Lokalplan "Ved Amagerbanen Nord"

HØRINGSSVAR TIL KØBENHAVNS KOMMUNE VEDR. LOKALPLAN "VED AMAGERBANEN NORD".

Nedenstående høringssvar til lokalplanen "Ved Amagerbanen Nord" er samlet på vegne af den samlede grundejergruppe indenfor lokalplanområdet.

Tegning 2a · Anvendelse i stueetagen (1. etage)

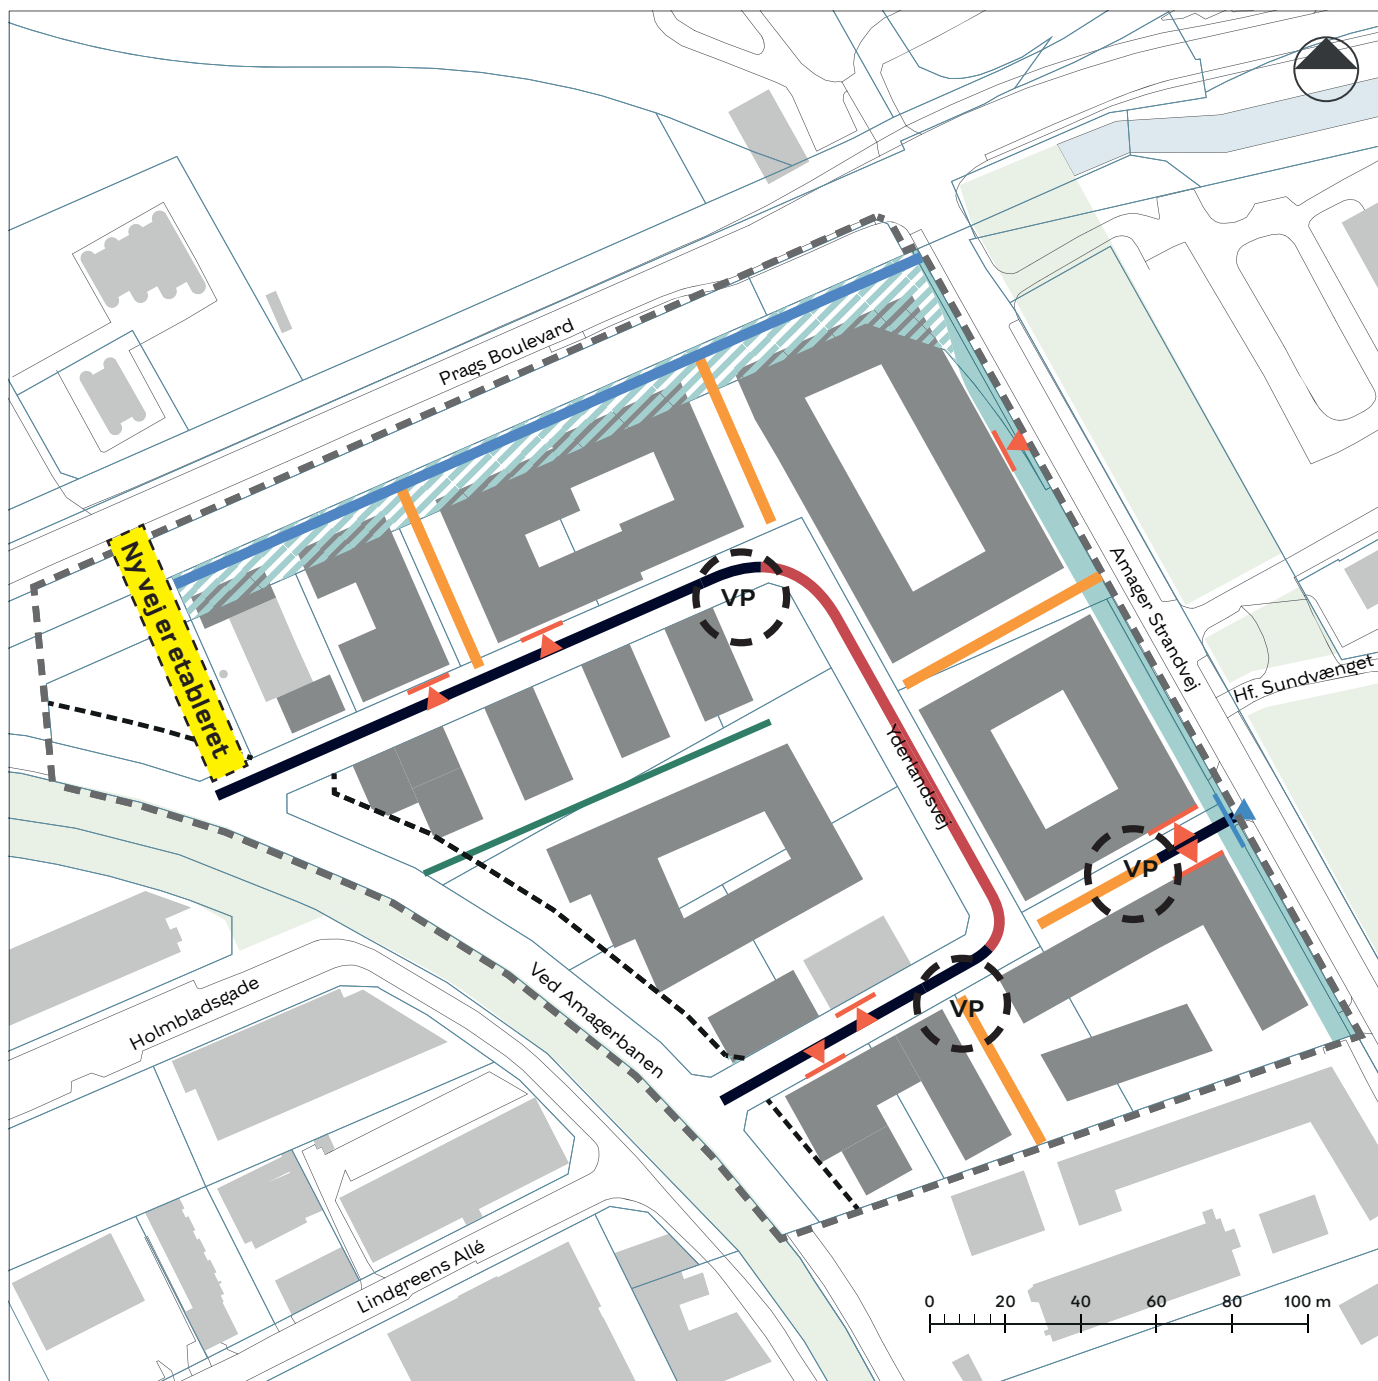
"Serviceerhverv" ønskes ændret til "Bolig eller serviceerhverv" mod Yderlandsvej på markerede felter i nedenstående bilag.

Efter ønske fra det almene boligselskab ønskes husdybde til 14 m på alle etager for ensidigt belyste ungdomsboliger, dette generelt for hele LP området.

”Serviceerhverv” ønskes ændret til ”Bolig eller serviceerhverv” i markerede felter

Tegning 3a · Veje

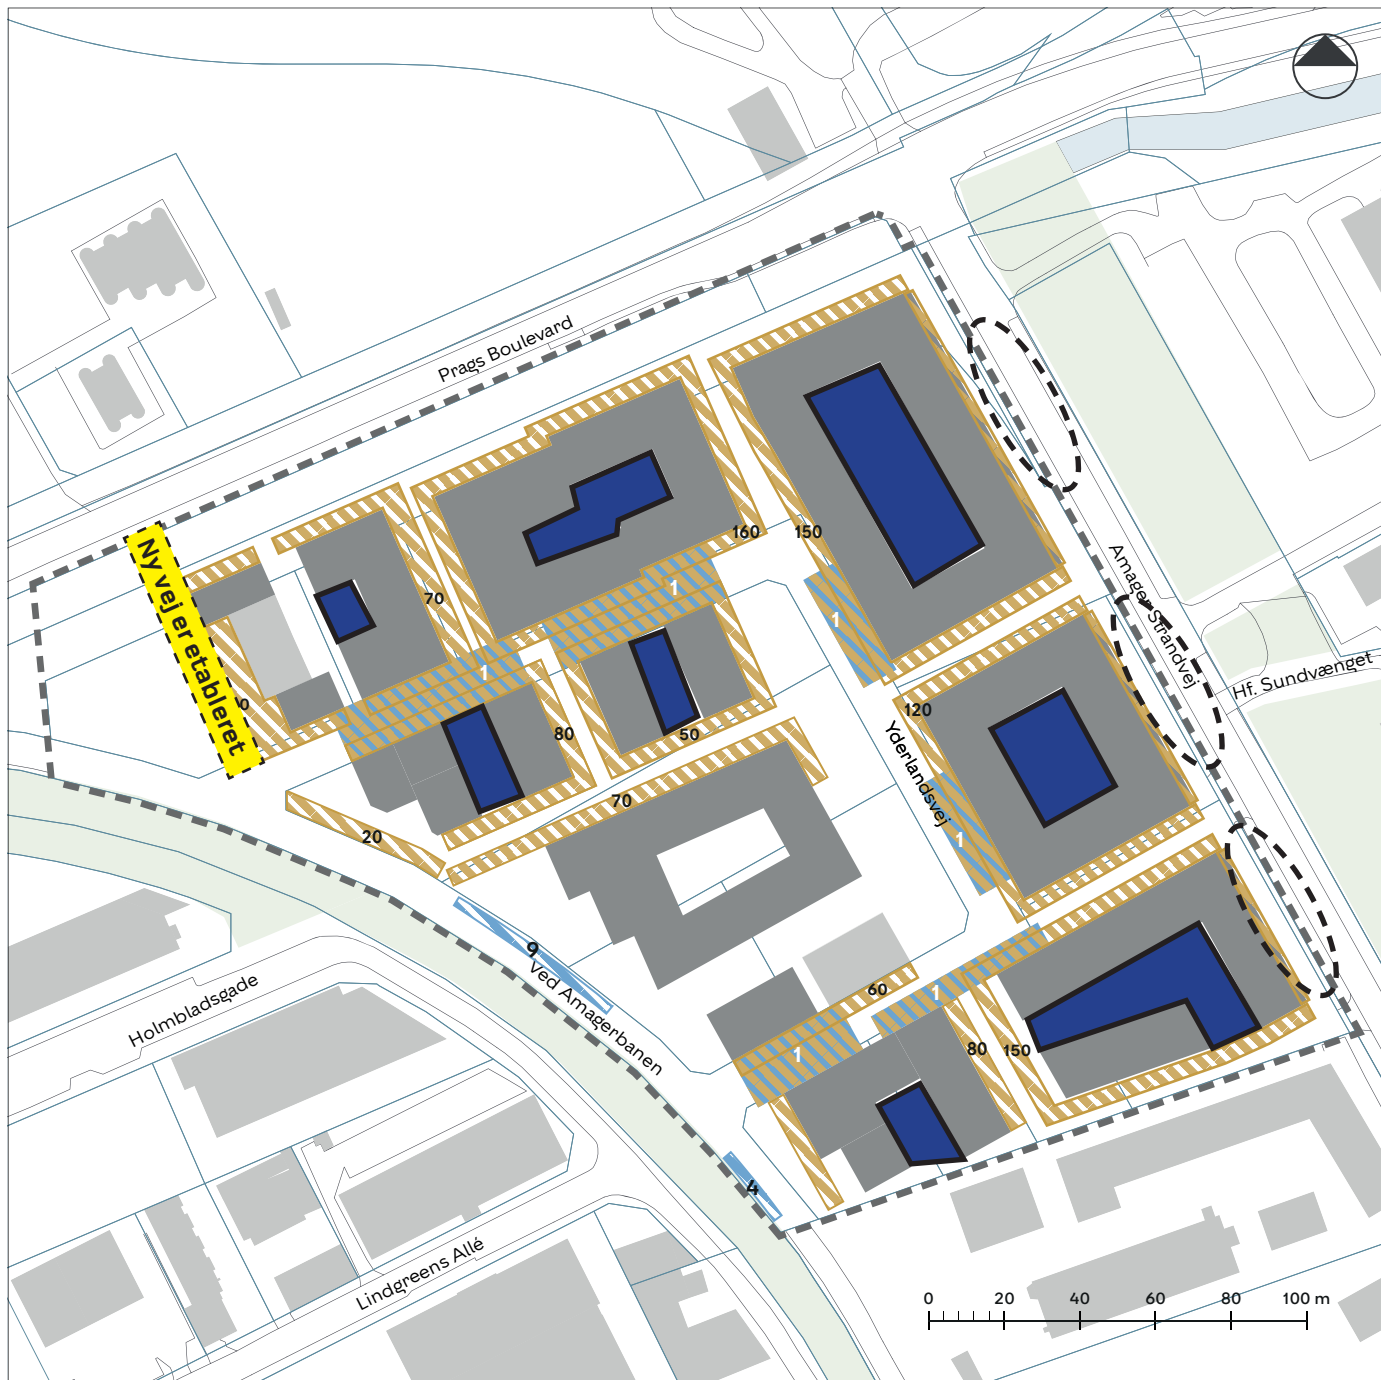
Grundejergruppen har ønske om, at markering VP fjernes fra tegning da tekst under § 4, stk. 3 – "Blinde veje skal forsynes med vendepladser" – bør være nok til at justere dette forhold. Ønsket er primært begrundet i at vejprojektet endnu ikke kendes og at VP evt. placeres andre steder vi ikke kender endnu og dispensationsansøgninger bør undgås.

Grundejergruppen har ønske om, at markering VP fjernes fra tegning da tekst under § 4, stk. 3 – “Blinde veje skal forsynes med vendepladser”- bør være nok til at justere dette forhold. Ønsket er primært begrundet i at vejprojektet endnu ikke kendes og at VP evt. placeres andre steder vi ikke kender endnu og

dispensationsansøgninger bør undgås.

VP i markerede felter ønskes fjernet

Tegning 4 • Bil - og cykelparkering

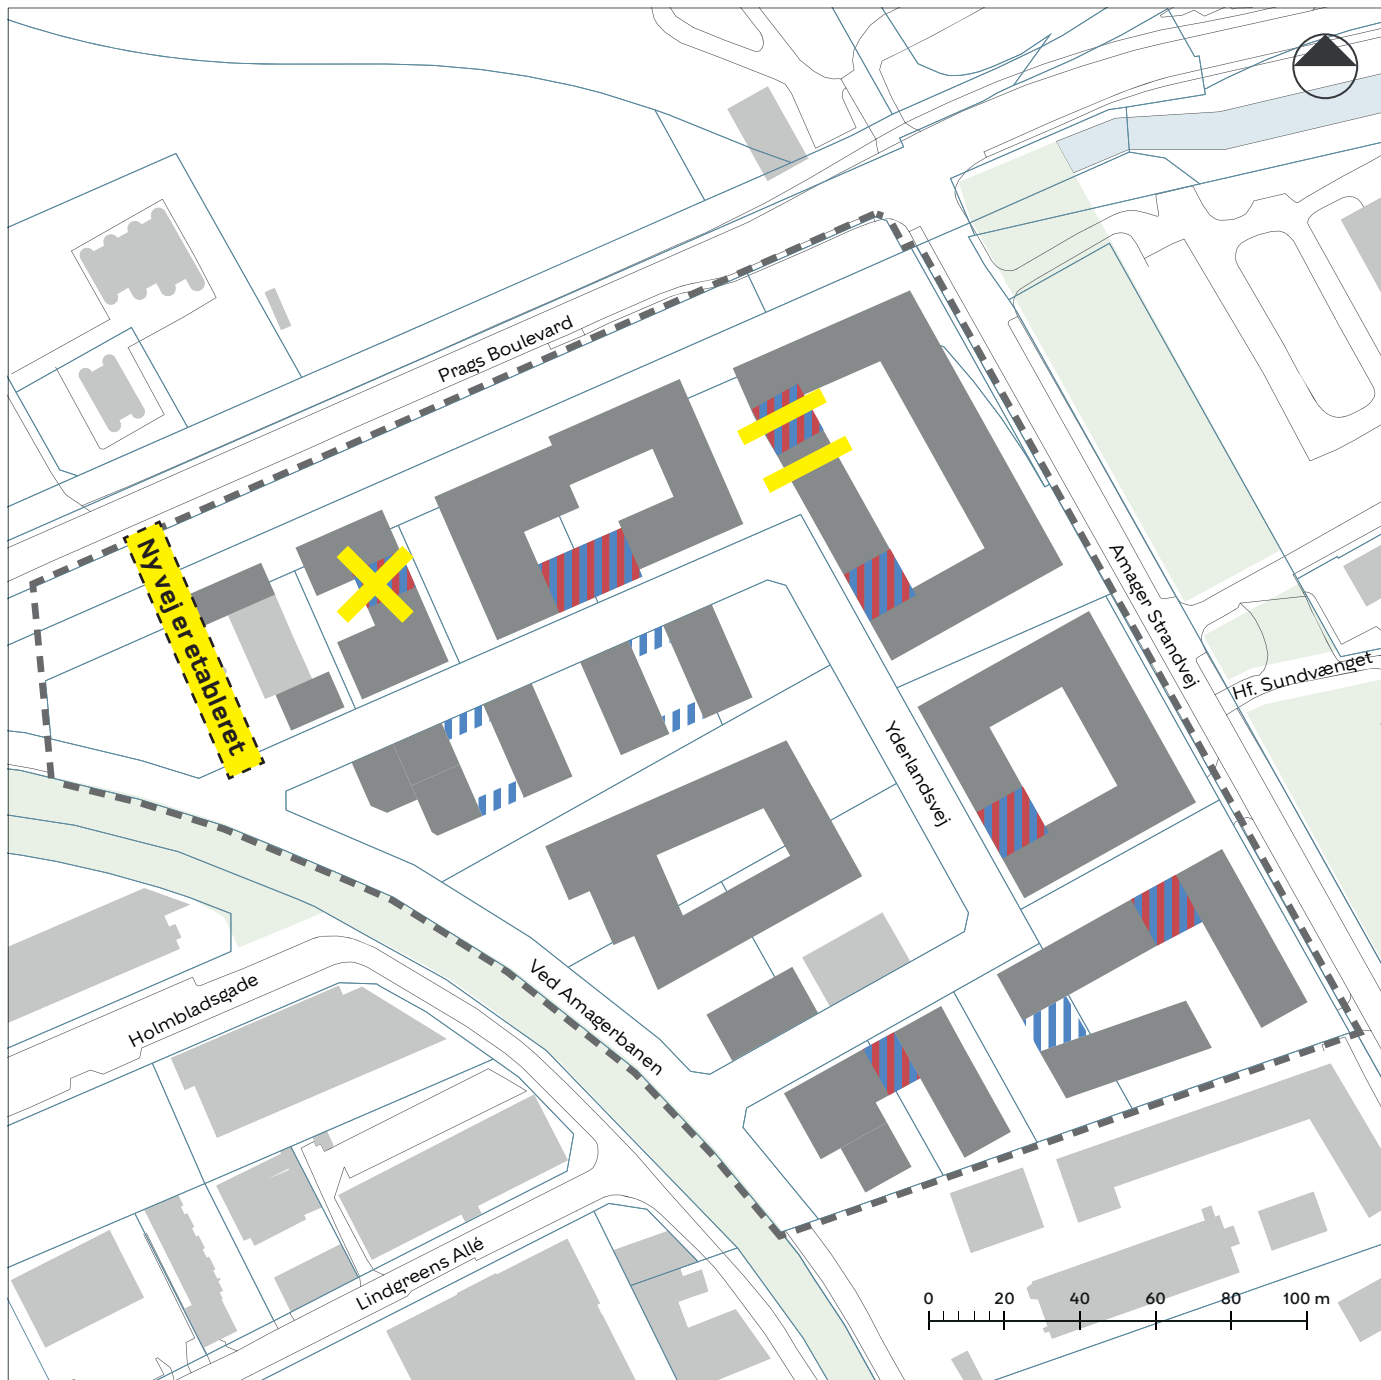
Grundejergruppen ønsker en øget fleksibilitet til placering af cykelparkering som beskrevet under høringssvar til § 5, stk. 2: Cykelparkering. Parkeringspladser til serviceerhverv langs Amager Strandvej er ikke anført på tegning 4. Jfr. udbygningsaftale. Dette ønskes tilrettet.

- ønske om øget fleksibilitet til placering af cykler
- Mulighed for bilparkering ihht. udbygningsaftale

Tegning 6a · Bebyggelsens ydre fremtræden

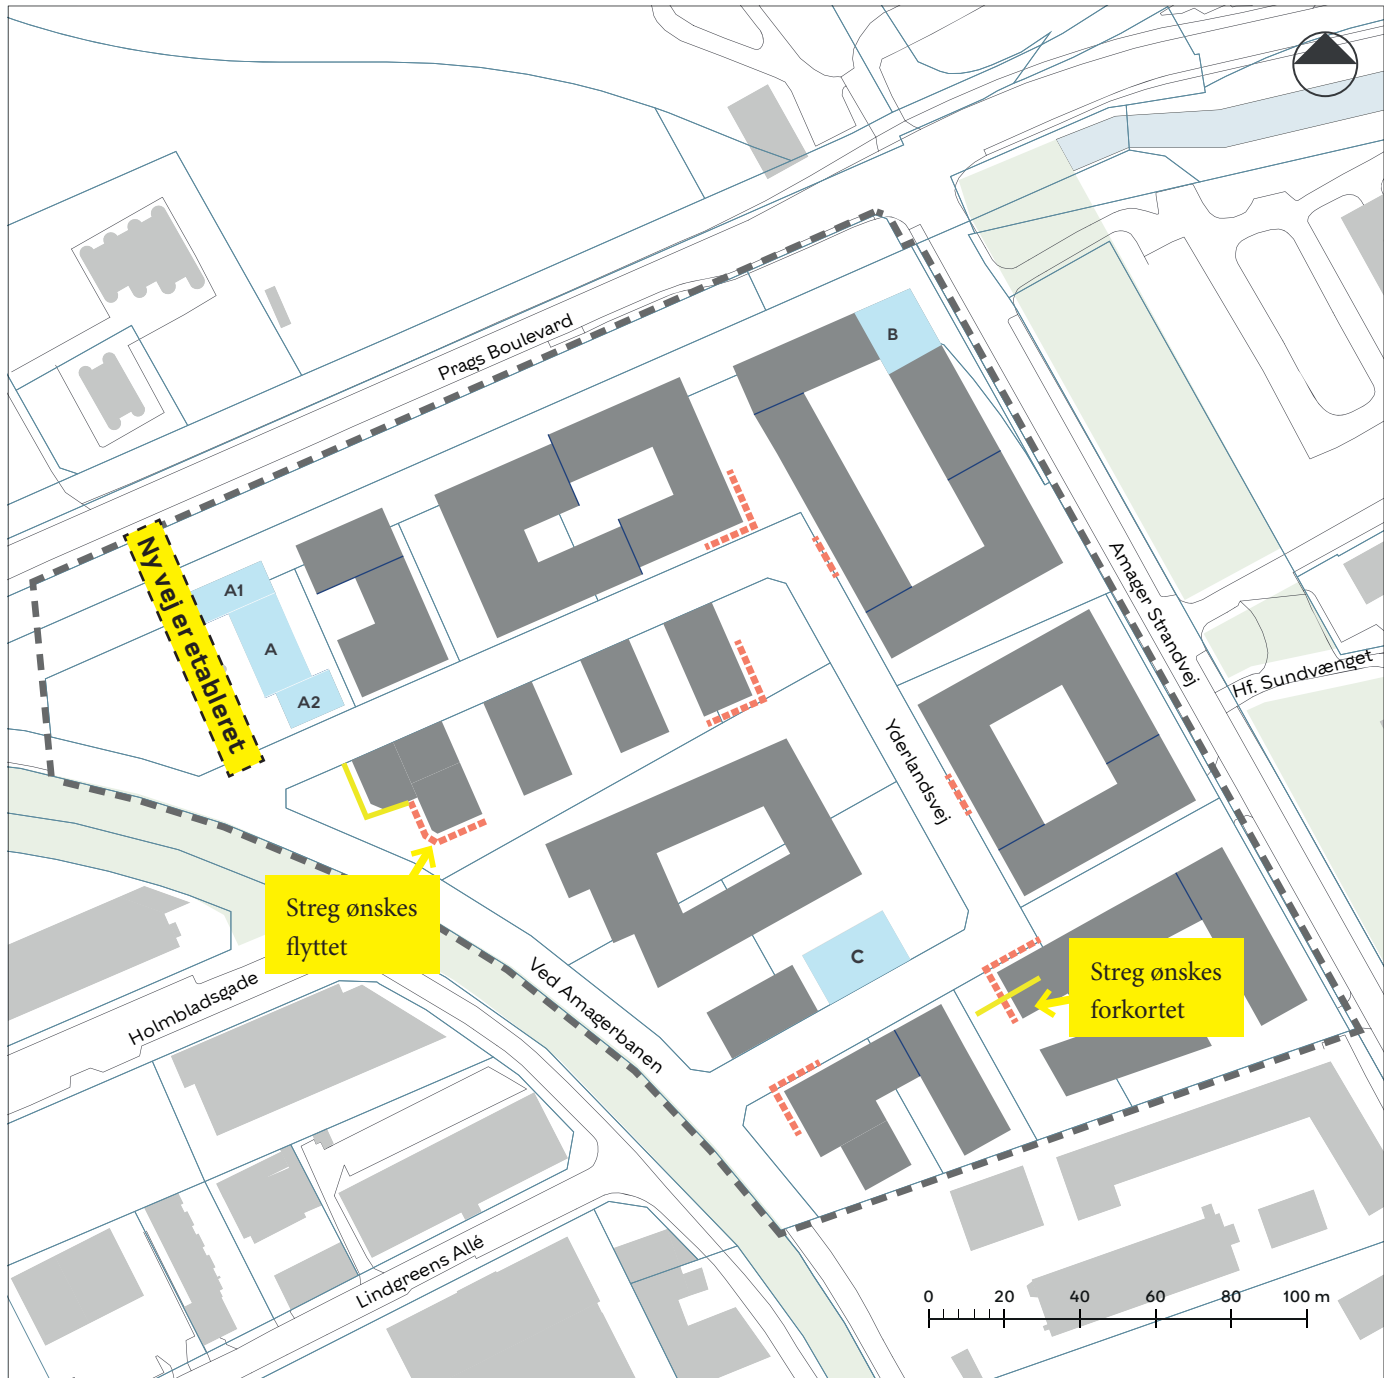
Der er ønske om at de to markerede bygninger i nedenstående bilag 6a opføres i tegl.

Der ønskes mulighed for at opføre de markerede bygninger i tegl. Og hver bygning bør have mulighed for at opføres i tegl på alle facader. Det må være utilsigtet at facaderegler betyder at der ikke kan vælges et primært facademateriale til alle facader.

Tegning 6b · Bebyggelsens ydre fremtræden

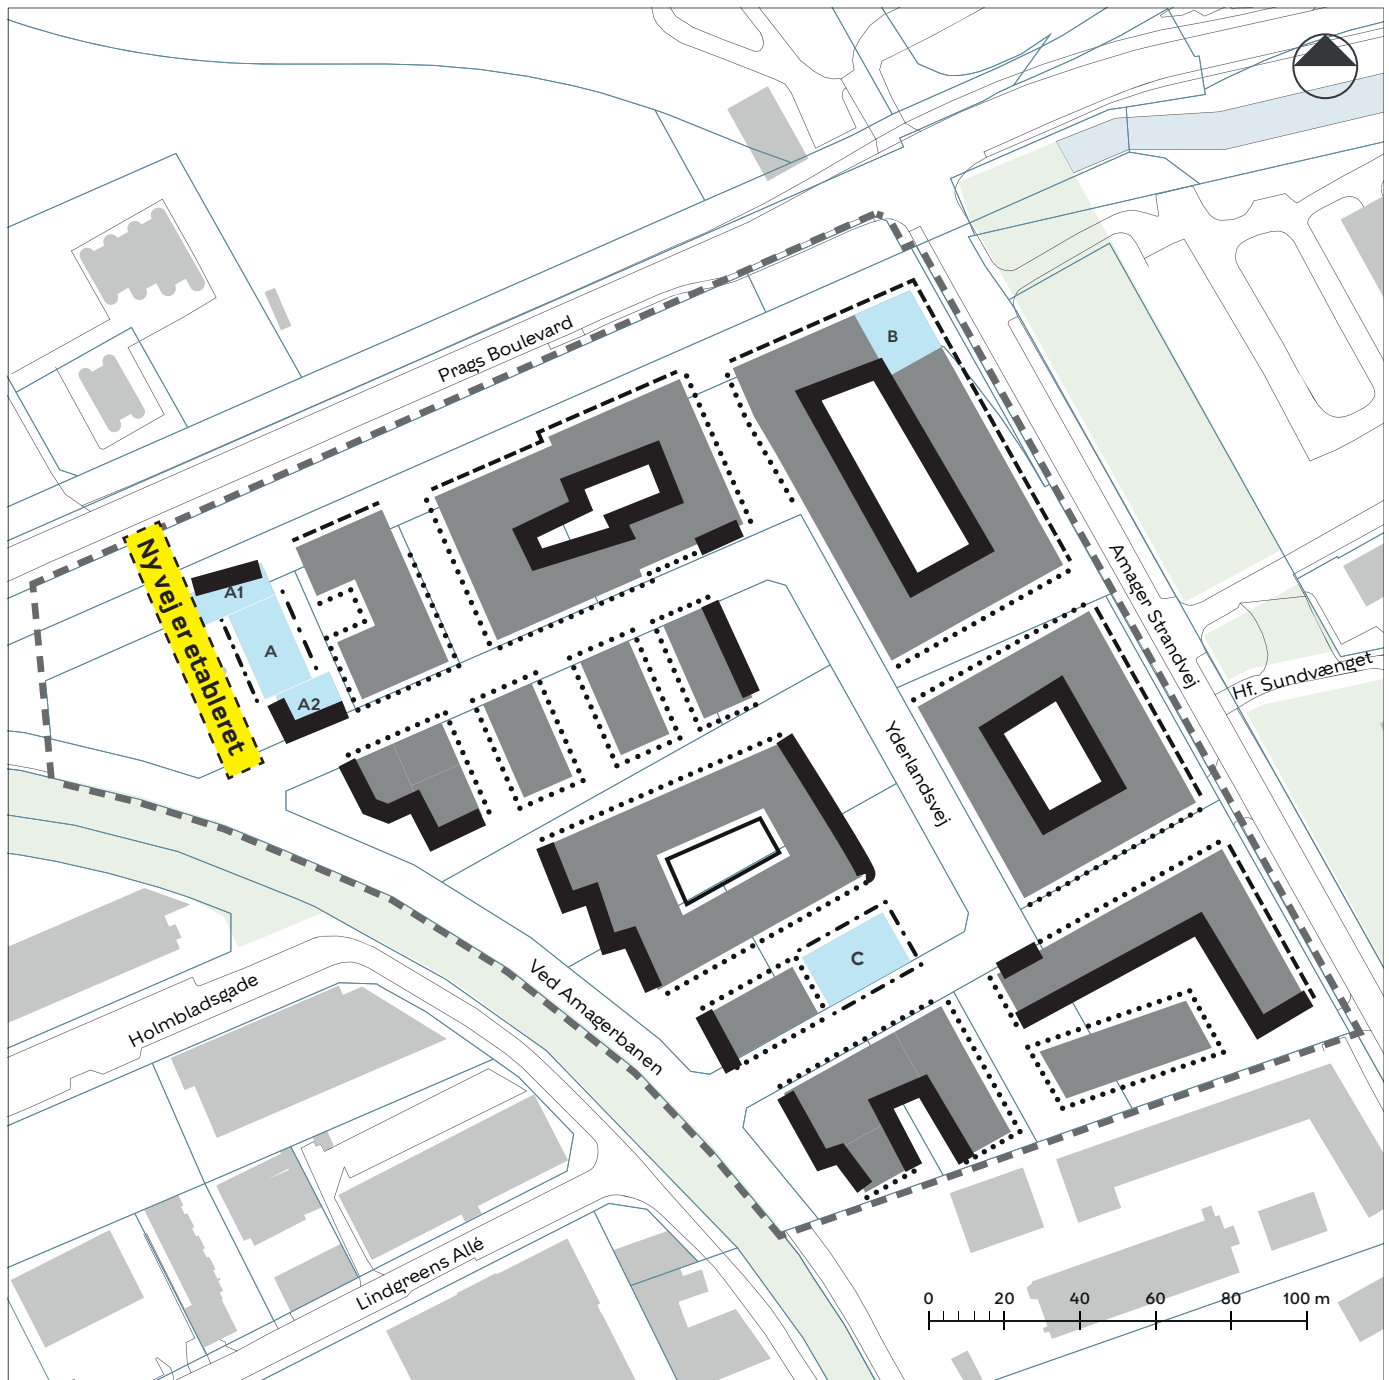
På tegning 6b er markering for facade med 70 % glas placeret forkert på Yderlandsvej 2. Markeringen er pt hvor der planlægges for boliger, men bør flyttes til den del af bygningen, hvor der skal etableres erhverv. Se gerne nedenstående bilag.

"Facadelængde med gennemsigtigt glas" ønskes forkortet ved nedenstående markering på bilag. Krav om gennemsigtigt glas ønskes reduceret til 220 i højde generelt.

Streg ønskes flyttet

Streg ønskes forkortet
